AMPLIACIÓN DE INFORMACIÓN N°1

ESTUDIO DE IMPACTO AMBIENTAL CATEGORÍA I -
PROYECTO: HP SOLAR
PROMOTOR: HP SOLAR, S.A.

CORREGIMIENTO DE GUAYABAL, DISTRITO DE BOQUERÓN
PROVINCIA DE CHIRIQUÍ

Figura N°1 Tipos de Vegetación en el área del proyecto

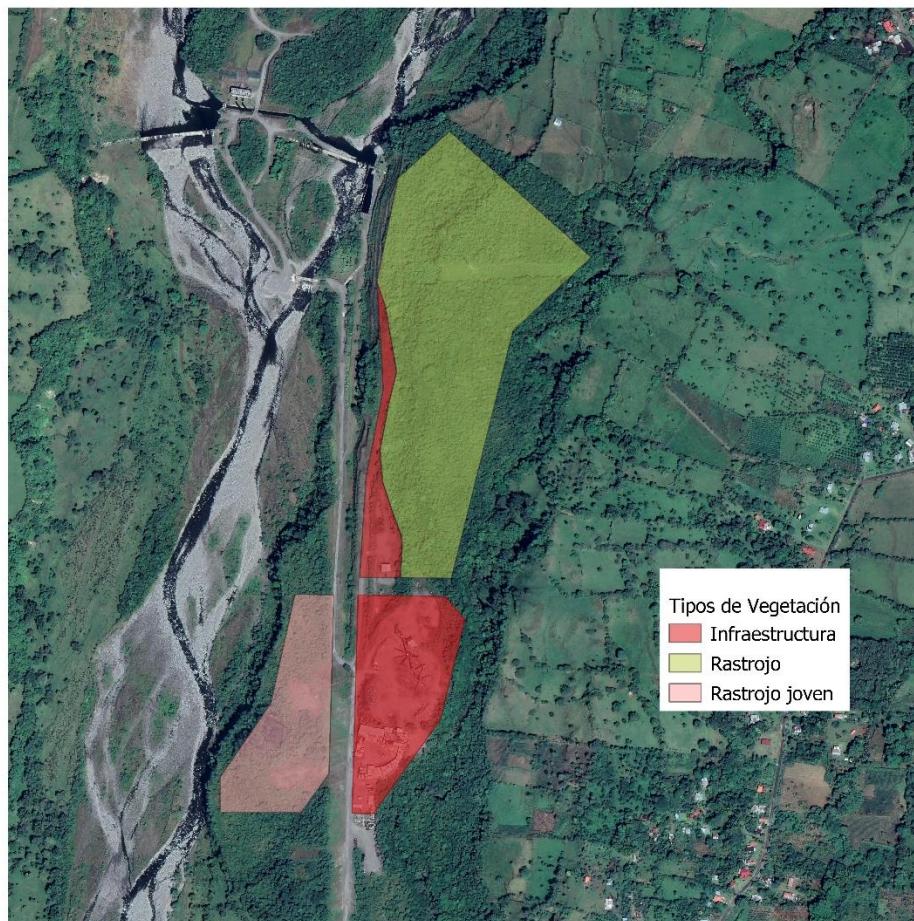
1. En lo que respecta al alcance del estudio, en el mismo no se describe el alcance que tendrá el proyecto propuesto a ejecutarse ni la intervención y/o posible afectación sobre la vegetación que está dentro del polígono del proyecto a intervenir por el desarrollo del mismo en sus diferentes fases. En base a lo descrito anteriormente, se le solicita lo siguiente:
 - a. **Indicar, cuál será el alcance que tendrá el proyecto propuesto en el EsIA presentado, tomando en consideración las obras y/o actividades complementarias del mismo.**

Adicional a lo descrito entre las páginas 68 a 83 de estudio de impacto ambiental (capítulo 7), se amplía la superficie de los tipos de vegetación que se afectarán:

El inventario forestal presentado (120 árboles) corresponde a los árboles que se encuentran dispersos en toda la huella del proyecto, los cuales deben ser talados. Dentro de la superficie de 26 Ha 4870 m² de intervención, se realizará el proyecto en su totalidad.

Figura N°5 Reforestación de RP-490 y los polígonos del proyecto HP Solar

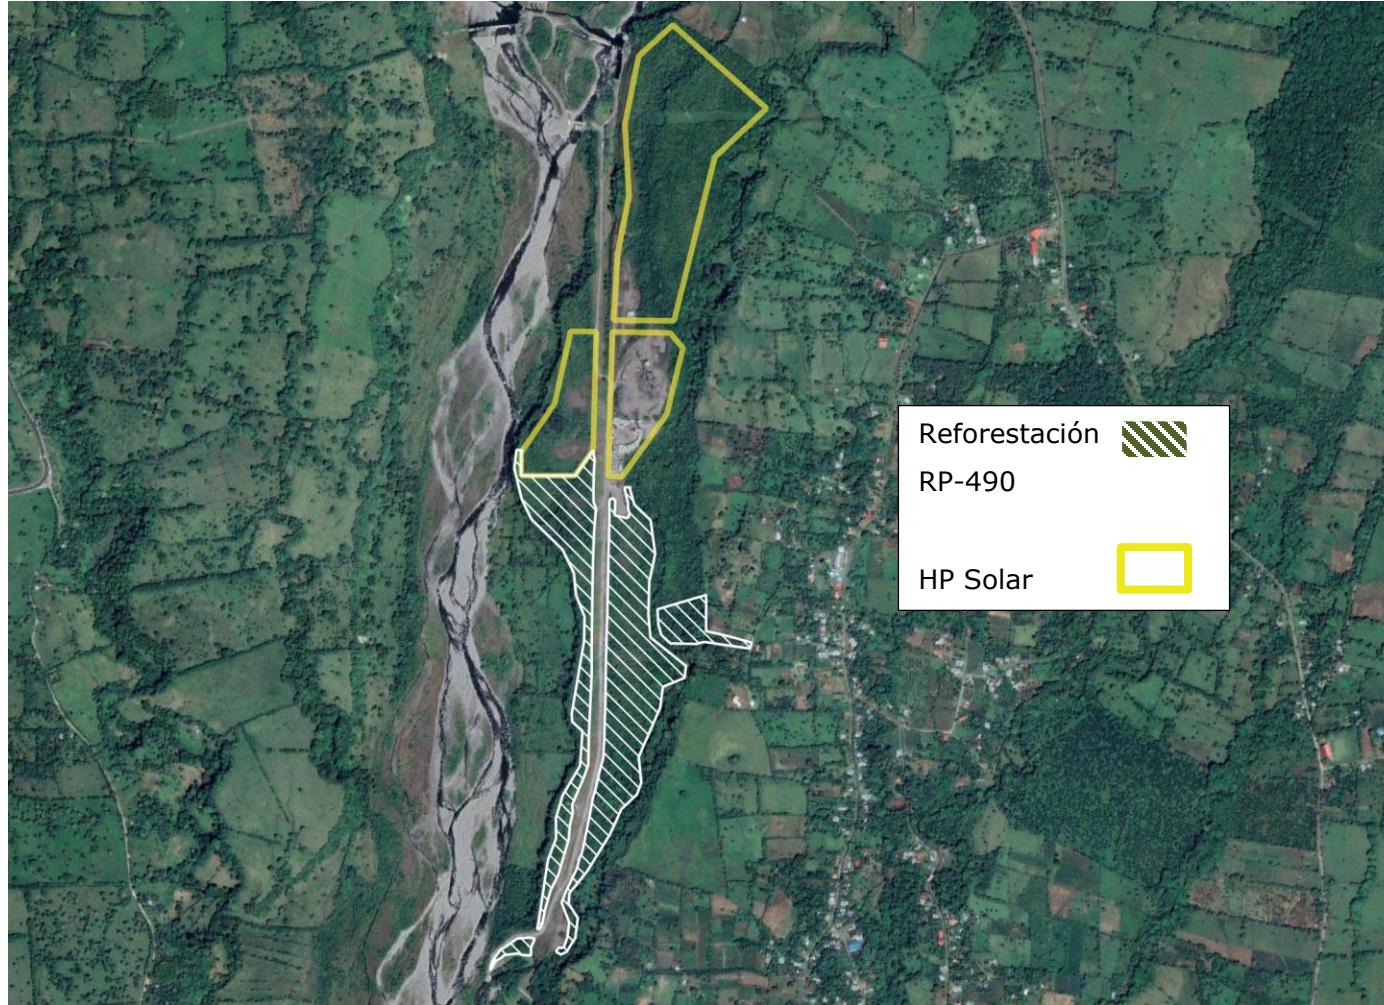
- En base a lo descrito en los párrafos anteriores, se le solicita lo siguiente:
 - ✓ Sustentar, la viabilidad del proyecto, tomando en consideración lo descrito en los párrafos anteriores, específicamente en la pregunta No. 6 acápitales a y b.

- ✓ Definir y Presentar, las coordenadas UTM del área afectar por el desarrollo del proyecto HP Solar y las coordenadas UTM del área de Compensación Ecológica del proyecto hidroeléctrico RP- 490 e indicar, la superficie de cada una de ellas.

- ✓ Se sustenta la viabilidad del proyecto, tomando en cuenta que el mismo no coincide con el área de reforestación por compensación del proyecto hidroeléctrico RP-490. En nota S/N del 8 de octubre de 2021, el promotor Hidro Piedra, S.A. hace entrega a la Dirección Regional de Chiriquí las coordenadas donde se delimita la mencionada compensación. Ver Anexo A.
- ✓ Se incluye las coordendas de la reforestación en el formato digital y se muestra a continuación el polígono del proyecto respecto a los polígonos de reforestación indicados en la mencionada nota. La superficie del proyecto comprende 26 Ha 4870 m² y la zonas de reforestación por compensación comprenden 19.275 Ha.
